Název veřejné zakázky:	Modernizace porodnice v 1. NP pavilonu E, Krajská zdravotní, a.s. - Nemocnice Litoměřice, o.z. - stavební práce
Druh zadávacího řízení:	Veřejná zakázka na stavební práce
Režim veřejné zakázky:	Podlimitní veřejná zakázka
Druh zadávacího řízení:	Otevřené řízení
Zadavatel:	Krajská zdravotní, a.s. se sídlem Ústí nad Labem, Sociální péče 3316/12A, PSČ 401 13, společnost zapsaná v obchodním rejstříku vedeném Krajským soudem v Ústí nad Labem pod spisovou značkou B 1550
Evidenční číslo:	3798/2024

Vysvětlení zadávací dokumentace č. 8

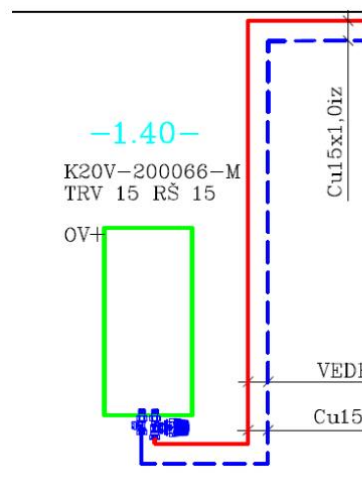
2. č. 2
Ve výkazu výměr k části ZTI, v oddílu Vnitřní vodovod, se nachází p.č. 51, která je materiálem pro p.č. 58. U těchto položek však nesouhlasí uvedené množství. Žádáme o opravu výkazu výměr.

2 - Položka č. 58 je uvedena správně – 7 ks, p.č. 58 montáž - je určena pro p.č. 51 - Kohout kulový, vnitřní-vnitřní závit, DN 15 mm – 5 ks a pro p.č. 57 - Termostatický cirkulační ventil DN 15 – 2 ks.

U p.č. 57 je provedena oprava množství na 2 ks, chybně uvedeno 26 ks. Přiládáme opravená VV.

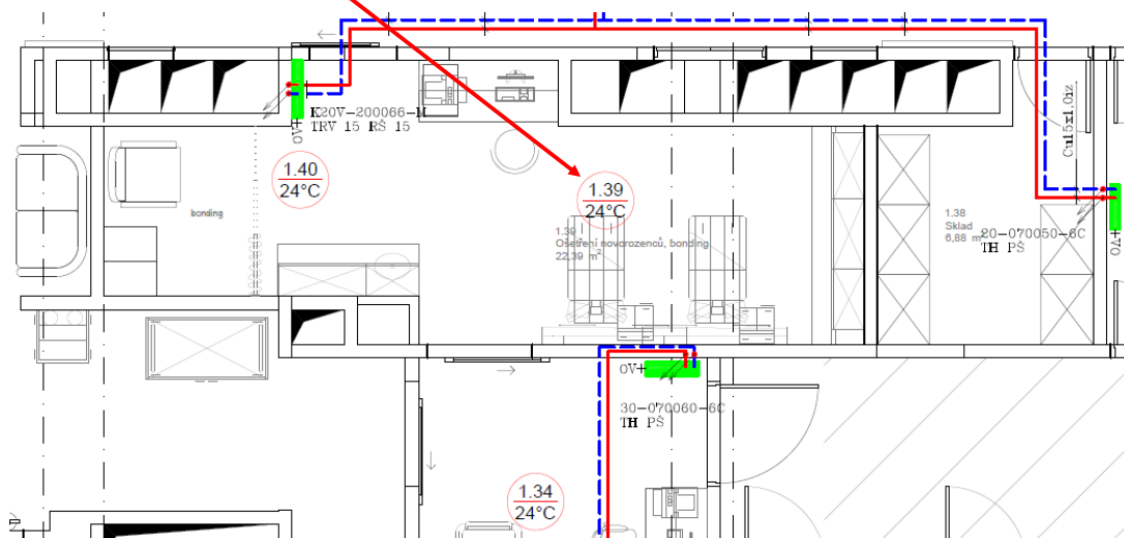
Technická zpráva popisuje ovládání otopných těles v m.č. 1.22, 1.27, 1.30, 1.39 a 1.43 hlavicemi ovládanými MaR, ale v půdorysu m.č. 1.39 není žádné otopné těleso a ani svislé schéma žádné otopné těleso neobsahuje. Tím pádem výkaz výměr neodpovídá projektu.

Má být otopné těleso v m.č. 1.39?

Bude upravena projektová dokumentace a výkaz výměr?

- 1 - V m.č. 1.40 bude v dotazu zmíněné designové těleso se svisle orientovanými profily. Ve VV bylo u otopných těles nalezeno více nesouladů s PD. Přikládáme opravený VV. Upravené položky jsou označeny.
- 2 - Místnosti 1.39 a 1.40 tvoří jeden prostor (v průběhu projekčních prací byly tyto místnosti propojeny). V tomto prostoru bude jedno otopné těleso. Viz reakce na předchozí dotaz. VV upraven.
- 3 - Upraven VV.
- 4 - Ano, tato tělesa budou s elektrickým ohřevem. Doplněn VV.
- 5 - VV doplněn.

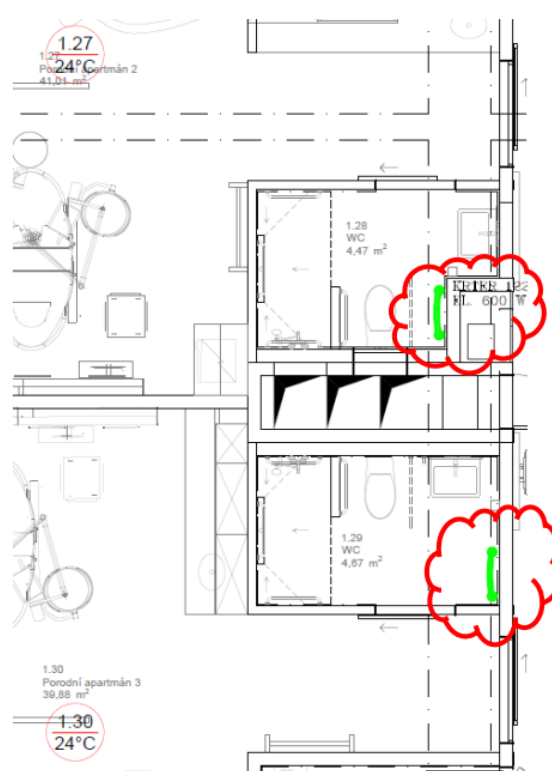
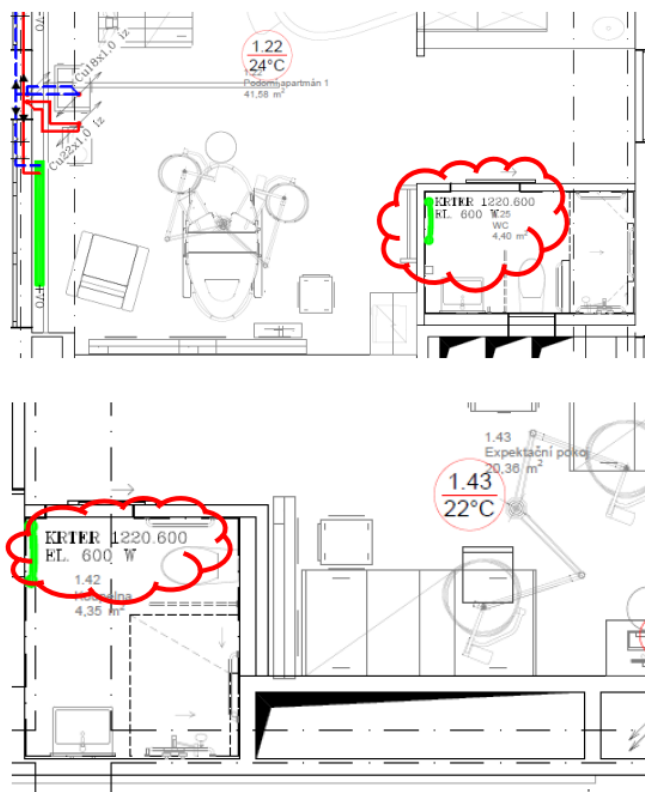
Dále jsou v projektu vytápění v m.č. 1.22, 1.28, 1.29 a 1.42 vyznačena otopná tělesa KRTER 1220.600 el. 600W a výkazu výměr je neobsahuje

Mají být tato otopná tělesa skutečně s elektrickým ohřevem?
Bude doplněn výkaz výměr?
